保亭县教育优质均衡基础设施建设项目-三道镇中心学校
建设工程设计方案（变更）

设计方案变更说明

食宿楼、教学综合楼、水泵房建设工程设计方案（变更）

变更前总平面图

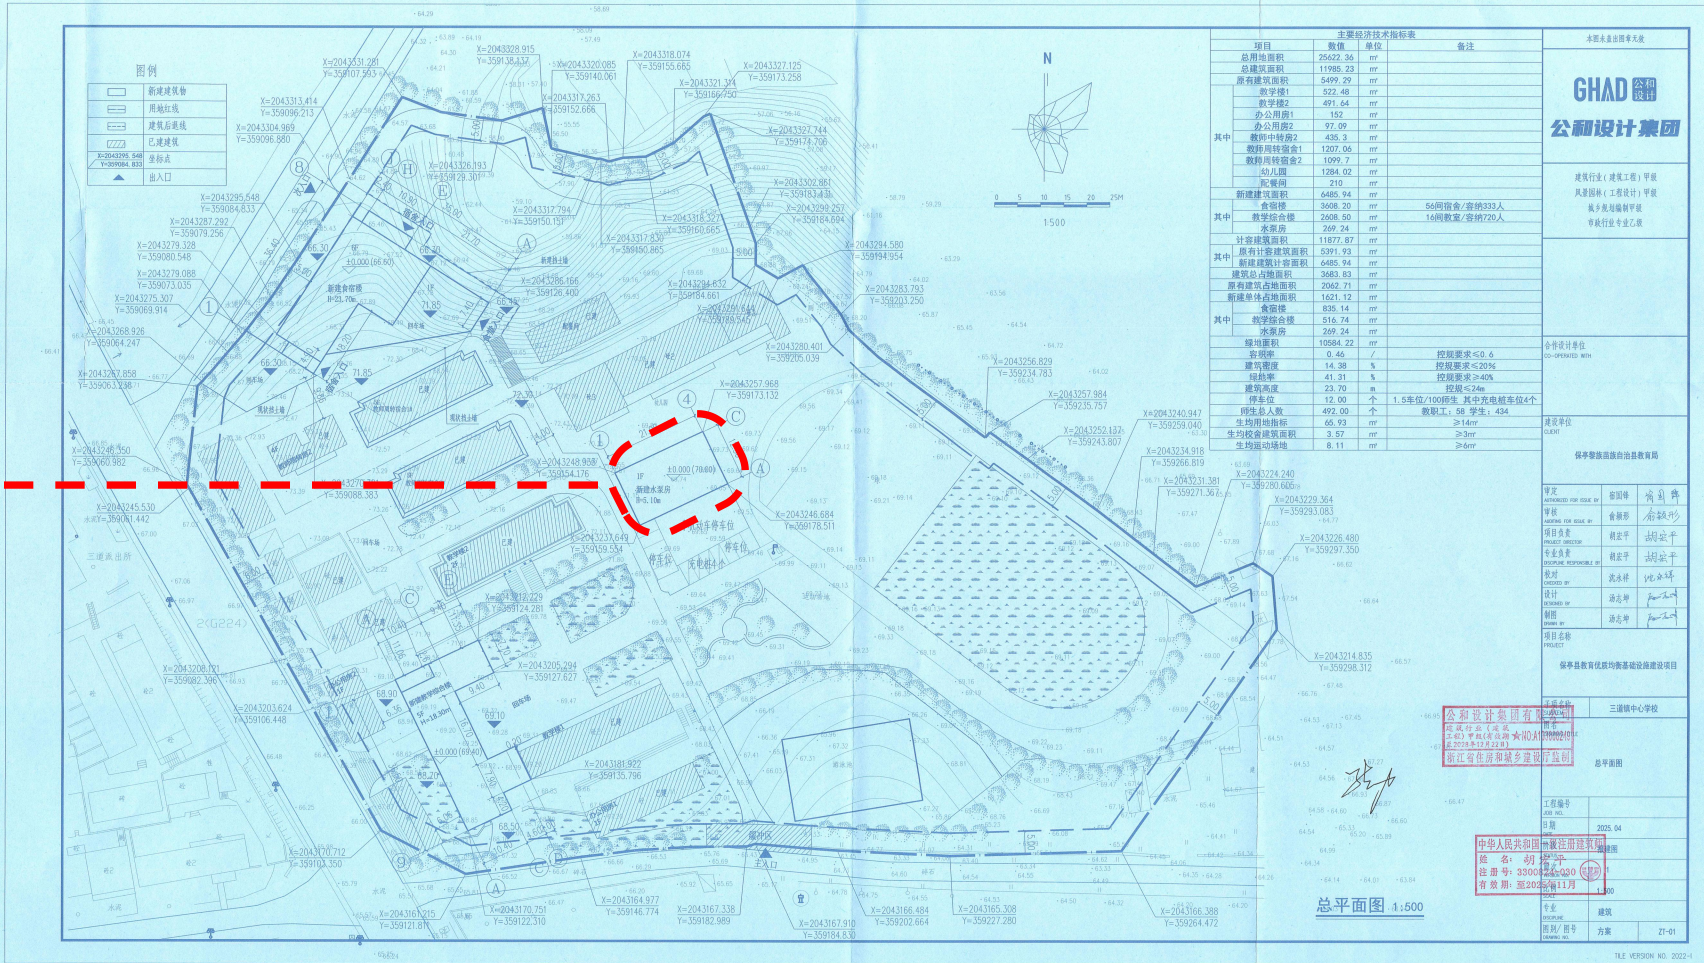
变更前水泵房位置

变更后总平面图

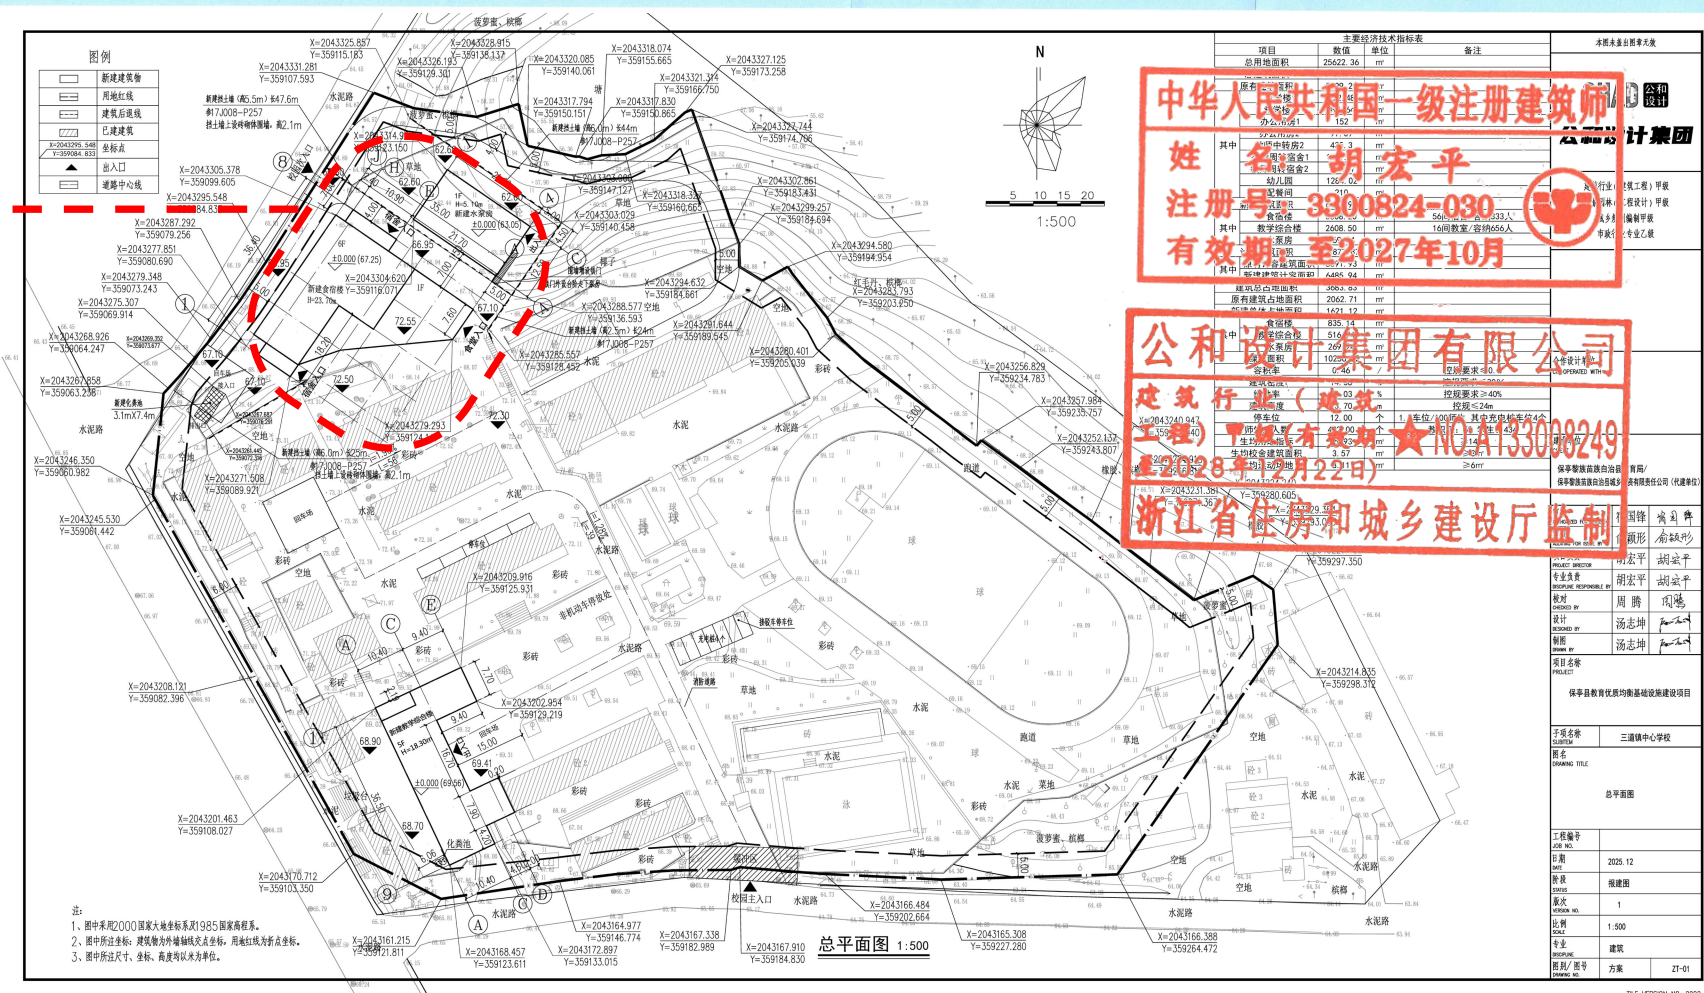
变更后水泵房摆放到新建食宿楼旁边

食宿楼向西北平移0.5米，向东北平移3米，定位坐标更改

变更前绿地统计图

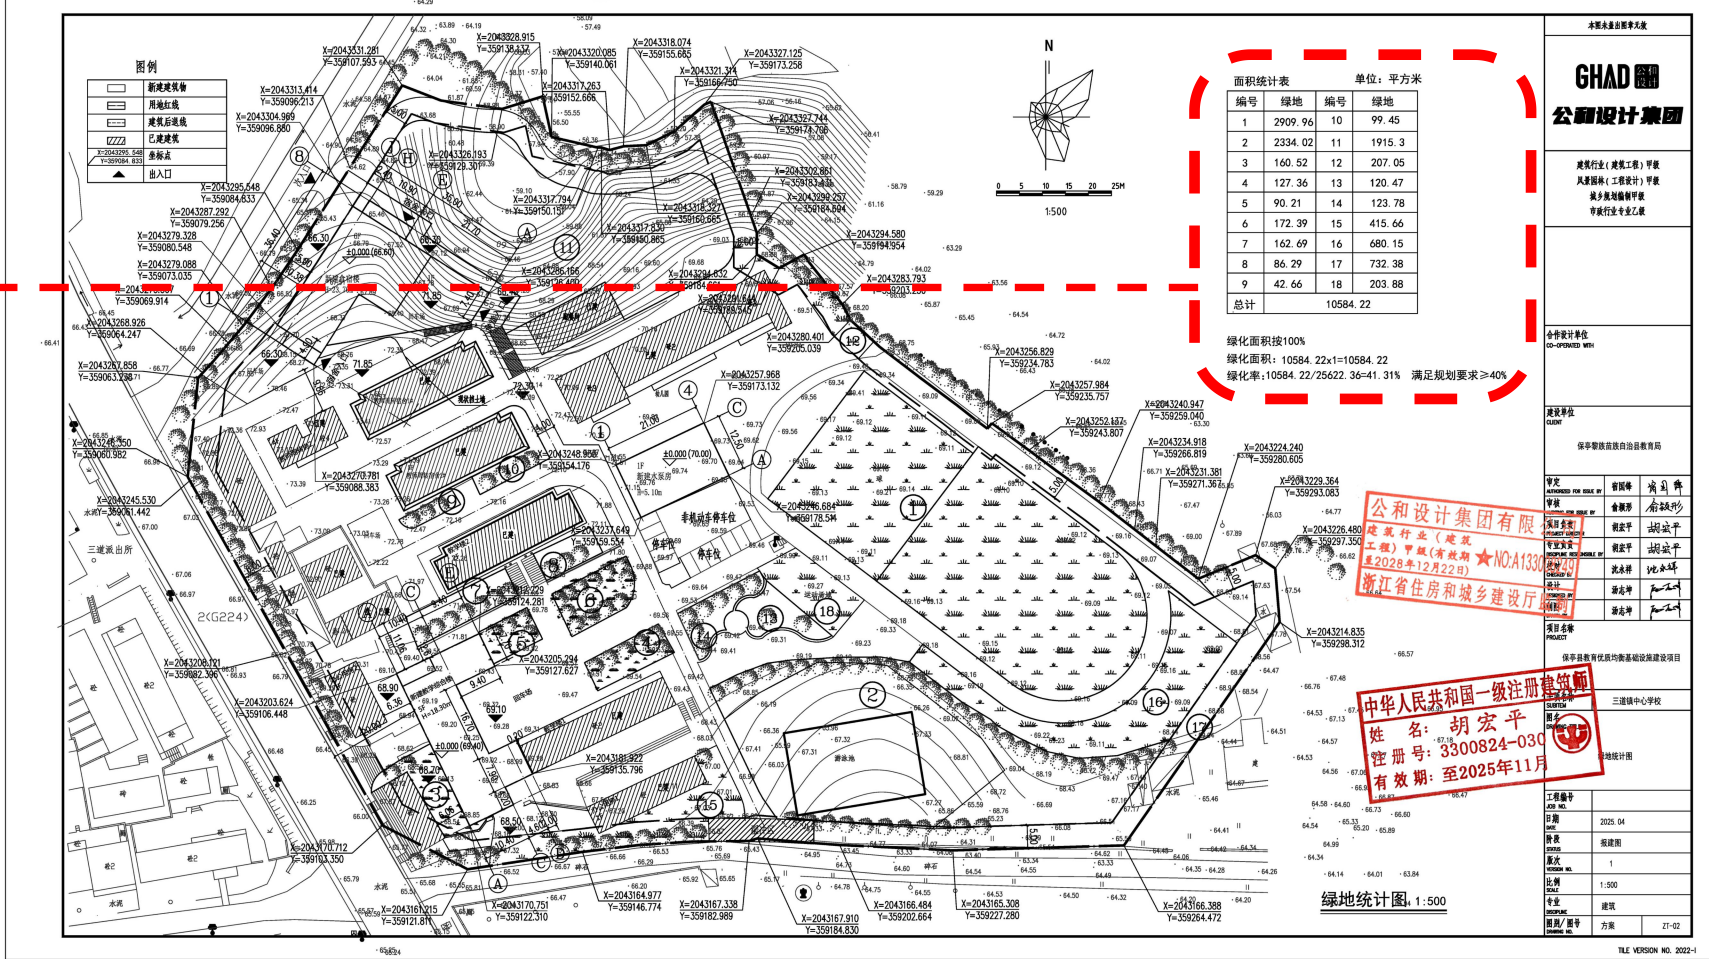
变更前绿地面积为10584.22平方米，绿地率为41.31%

变更后绿地统计图

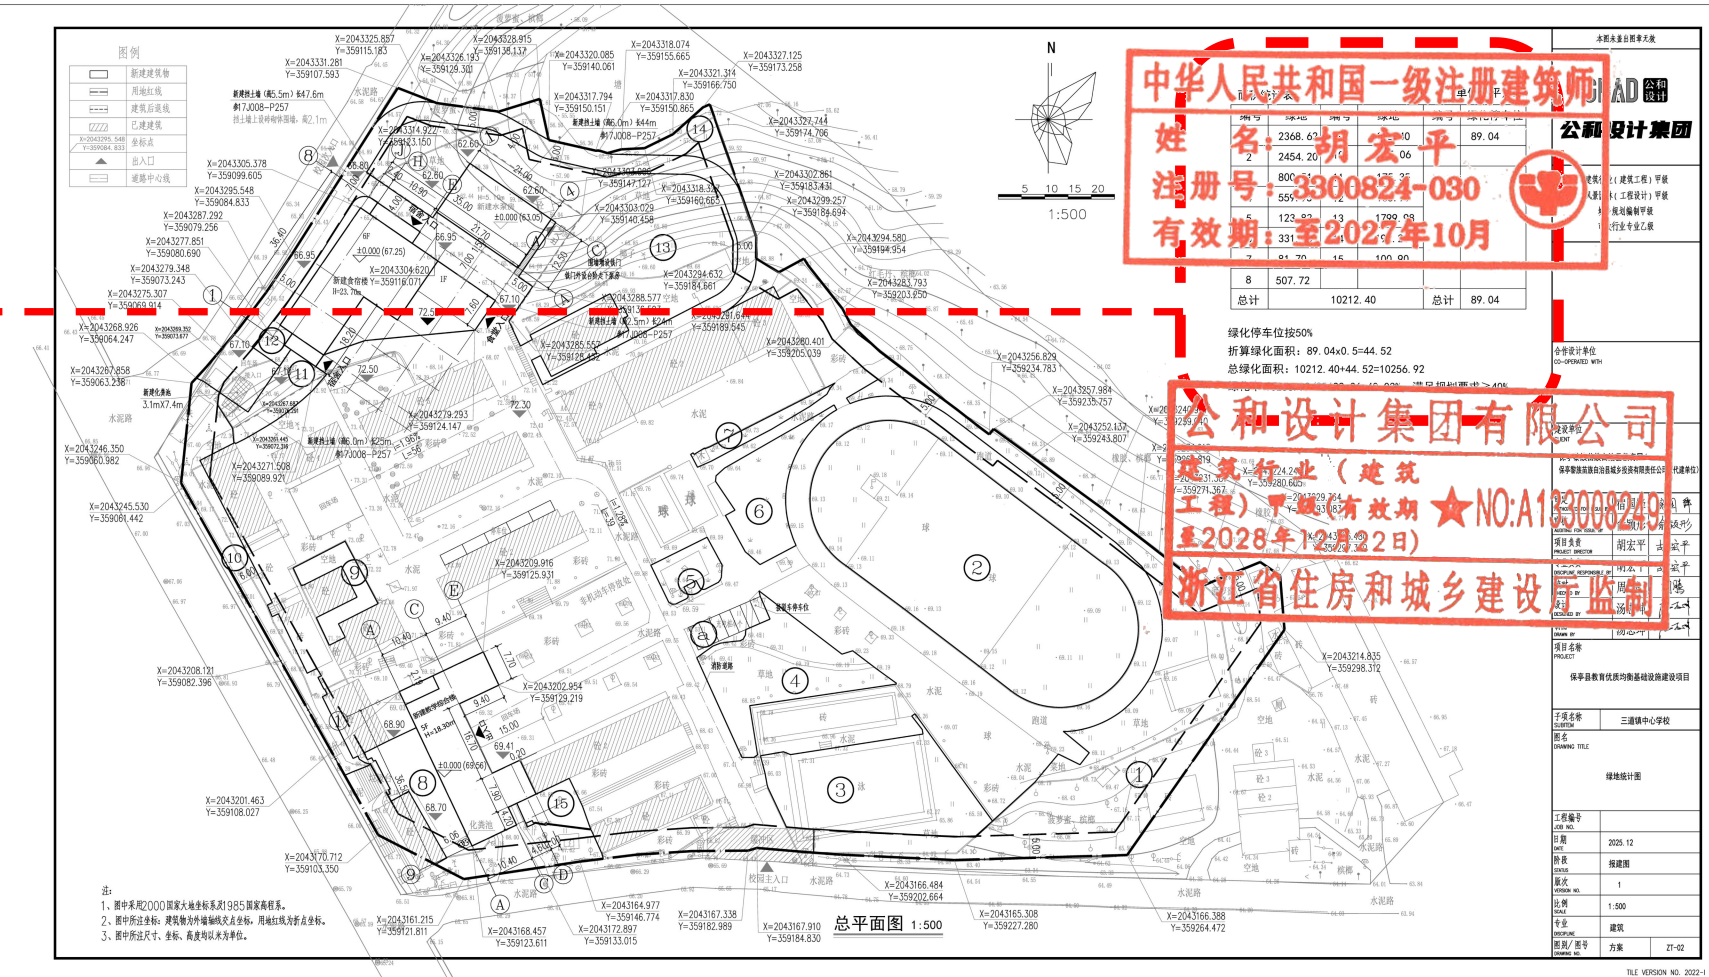
由于水泵房位置调整，绿地面积有变化，由原10584.22平方米变更为10256.92平方米，面积减少327.3平方米，绿地率由原41.31%变更为40.03%。

符合控规要求绿地率≥40%
